- WENTYLATOROWANIA -1.13
ZAŁOŻONE ŚREDNICE:

PIONY

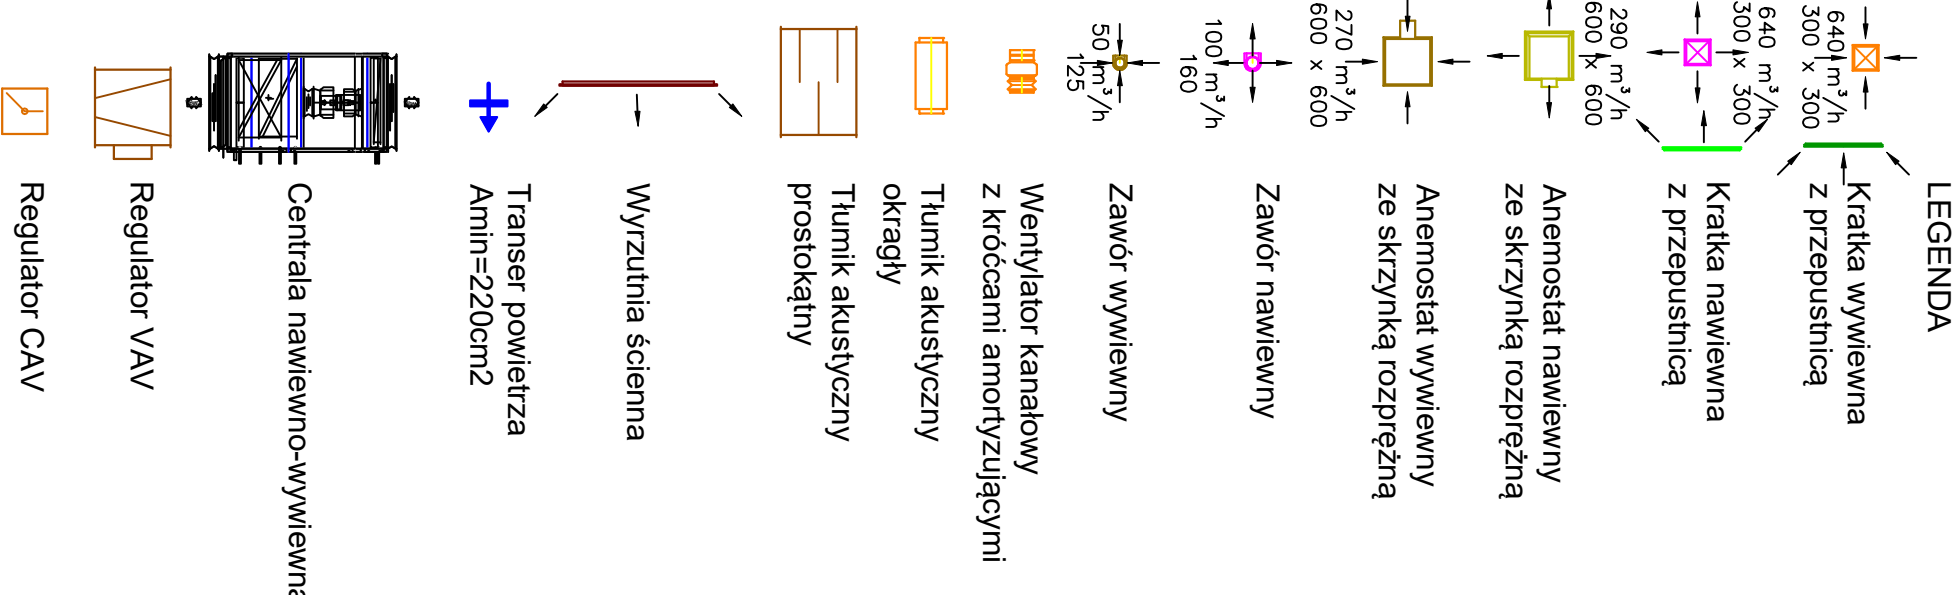
w branży budowlanej należy przewidzieć izolację akustyczną oraz termiczną, czerpni oraz murowanych kanałów czepnych montaż min. 2 m n.p.t.

Czerpnie wg. arch.
w branży budowlanej
przewidzieć izolację a
termiczną czerpni ora
kanałów czerpnych
montaż min. 2 m n.p.t.

PRZY PRZEJŚCIU PRZEZ STREFY
PODŁ. NALEŻY ZASTOSOWAĆ
KLAPY Z SIŁOWNIKAMI 24V
O ODPOWIEDNIEJ RÓWNEJ
PRZEGRODZIE
BOK MONTAŻU SIŁOWNIKA USTALIĆ
NA BUDOWIE

WYRZUTNIE WKOŃCZĄC W FORMIE
PUŚKZEZ ROZPRĘNYCH Z KANAŁÓW
Z WIELNY SZKLANEJ

-Zmiana Przewodzenia kanału N1 z rzędnej -0.69 m na -1.445m

- Zmiana zagospodarowania pomieszczenia
- 1.29 na SIUW adaptacja układu wywiewnego
- V2 na potrzeby pomieszczenia
